**1. Flächenberechnung**

Das Gebiet der FNP-Änderung ist deutlich geringer als das Gebiet der Bebauungsplanänderung.

**Abb.:** *Schrägluftbild bestehender Sportplätze im RheinEnergieSportpark mit Beleuchtungsanlagen* (Quelle: Boom 2015)

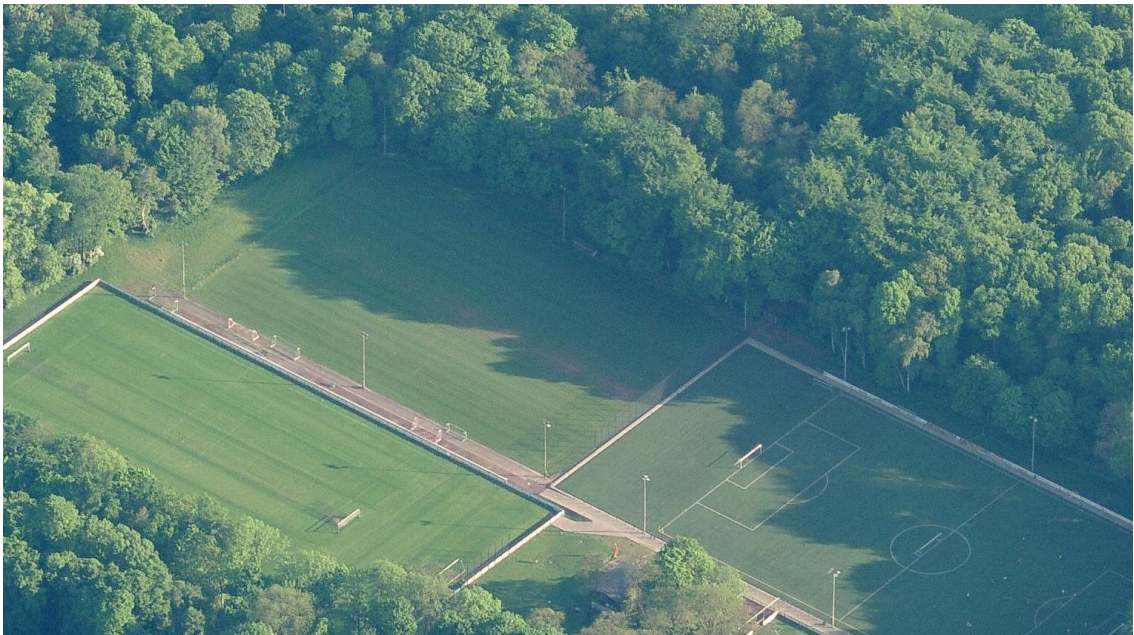
- b) Wie fügen sich die Beleuchtungsmasten in die natürliche Umgebung ein? Werden sie, wie die bestehenden Masten am Franz-Kremer-Stadion, über die Baumwipfel ragen und so weit sichtbare Landmarken darstellen?

Eine Detailplanung zu den notwendigen Beleuchtungsmasten liegt noch nicht vor. Beim Franz-Kremer-Stadion handelt es sich um ein Stadion, welches den Ansprüchen der 3. Liga entsprechen muss. Dementsprechend sind hier auch leistungsstarke Beleuchtungsanlagen vorgesehen. Die Beleuchtungsanlagen der geplanten Trainingsplätze werden sich an den bestehenden Beleuchtungsanlagen der vorhandenen Trainingsplätze orientieren. Ihre Höhe wird deutlich unterhalb der Baumwipfel sein und sie werden keine Landmarken darstellen.
